# Jetter

**Technische Information  
Versions-Update**

**19. August 2002**

**JX6-CON-Move Änderungen  
von Version 3.001 bis Version 3.004**

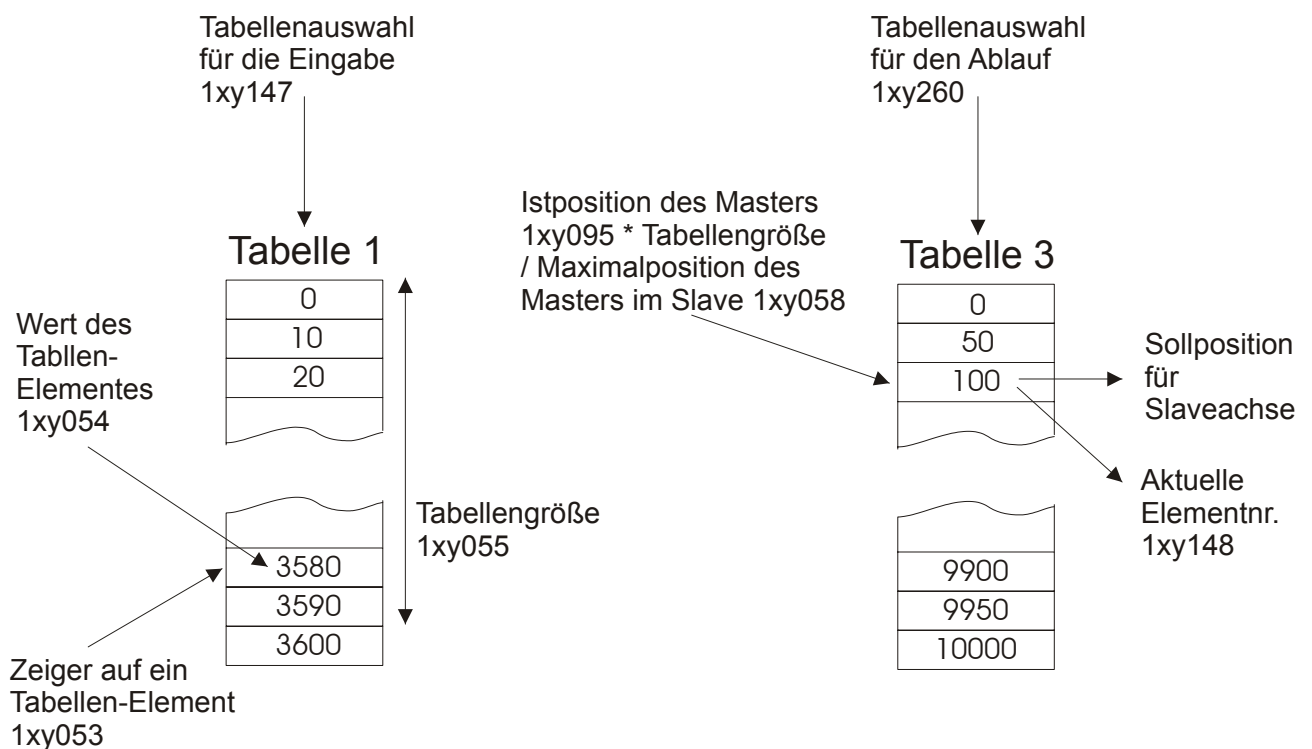
- (3.004) Ab dieser Version können die Tabellen getrennt eingegeben und abgearbeitet werden. Das bedeutet, es ist möglich während dem Ablaufen einer Tabelle eine andere einzugeben. Mit dem neuen Register 1xy260 kann die Tabellenauswahl für den Ablauf gemacht werden.

Die nachfolgende Skizze verdeutlicht die Eingabe und den Ablauf unterschiedlicher Tabellen:

Wie bei den vorherigen Versionen sind unterschiedliche Tabellengrößen zulässig. Solange das Register 1xy260 nicht beschrieben wird, wird das Register 1xy147 als Tabellenauswahl für den Ablauf benutzt.

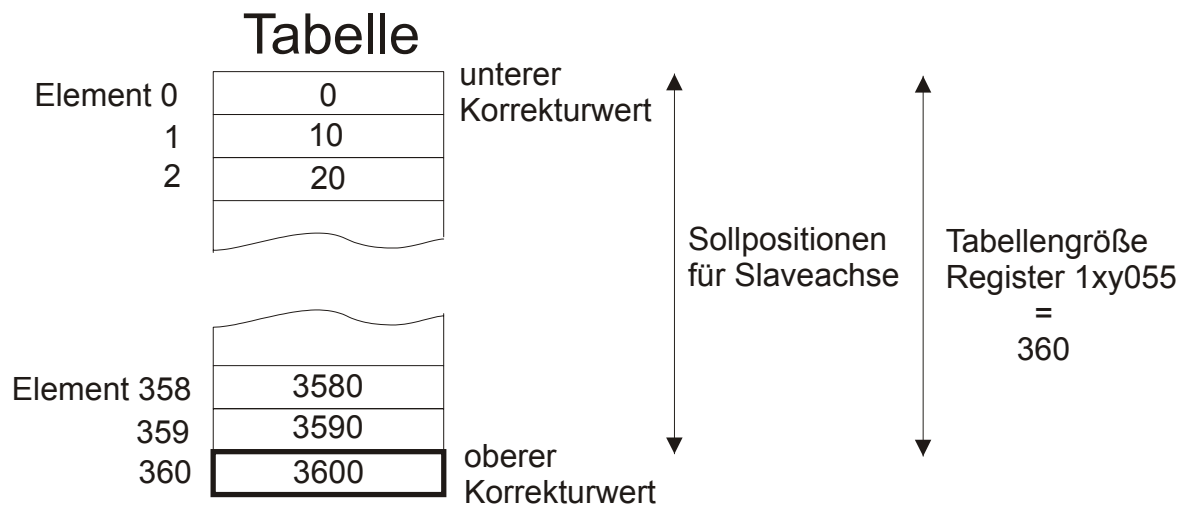
- (3.002) Bei der Aufzeichnung der Istposition beim JetSym- oder Sympas-Oszi konnte es zu falschen Werten kommen.
- (3.003) Seit der Version 2.900 konnte es zu einem Fehler beim Anlegen einer Tabelle kommen, wenn zuvor eine Tabelle mit einem zu großen Tabellenzeiger beschrieben wurde.
- (3.004) Seit der Version 2.900 wurde der Korrekturwert beim Überlauf des Tabellenmodus auf das letzte Tabellenelement durchgeführt. Ab dieser Version muß der Korrekturwert wieder als weiteres Element eingegeben werden:

Der Korrekturwert beim Tabellenüberlauf berechnet sich wie folgt:

Korrekturwert

= Wert von Tabellenelement (Register 1xy055) – Wert von Tabellenelement (0)

= 3600 Inkremente – 0 Inkremente = 3600 Inkremente
